改善箇所説明図

不具合の概要

● Minibus v1.0 : 警告灯の交換

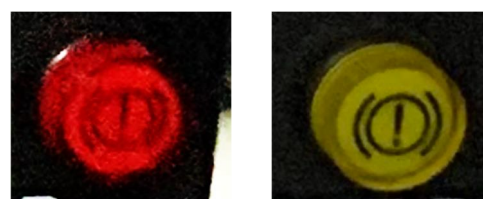
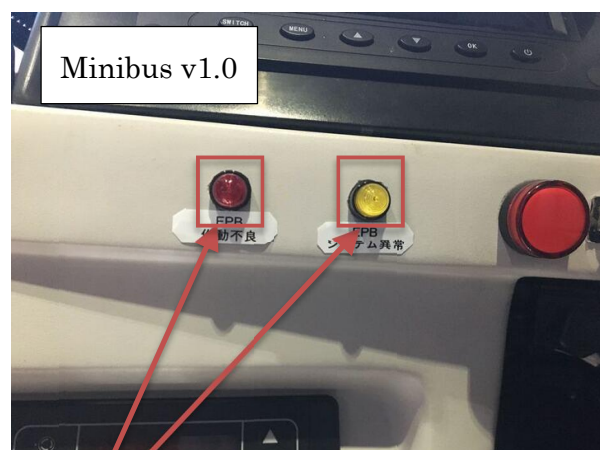
電動駐車ブレーキの警告灯の表示とソフトウェアにおいて、設計に不備があったため、警告灯の識別がなく、また警告灯の点灯条件に不備がある。
そのため、赤色警告灯または黄色警告灯が点灯すべきところを、赤色警告灯及び黄色警告灯のいずれも点灯し、保安基準に適合しない。

全車両、当該ソフトウェアのプログラムを対策プログラムに書き換え、
Minibus v1.0 については警告灯を対策品に交換し、
Minibus v2.0 については、警告灯パネル及び警告灯パネル固定用ディスプレイフレームを対策品に交換する。

対策品:警告灯

(写真は v2.0 のものだが、v2.0 と同じ LED を組付けるため写真流用)

交換部位: 警告灯パネル
警告灯とパネルが一体のため
パネルごと交換が必要

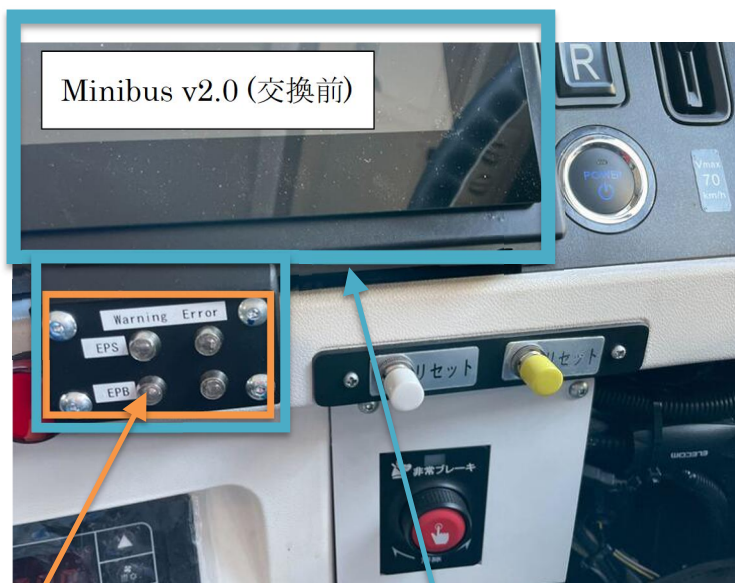
- Minibus v2.0: 警告灯パネル及び警告灯パネル固定用ディスプレイフレームの交換

対策品: 警告灯パネル
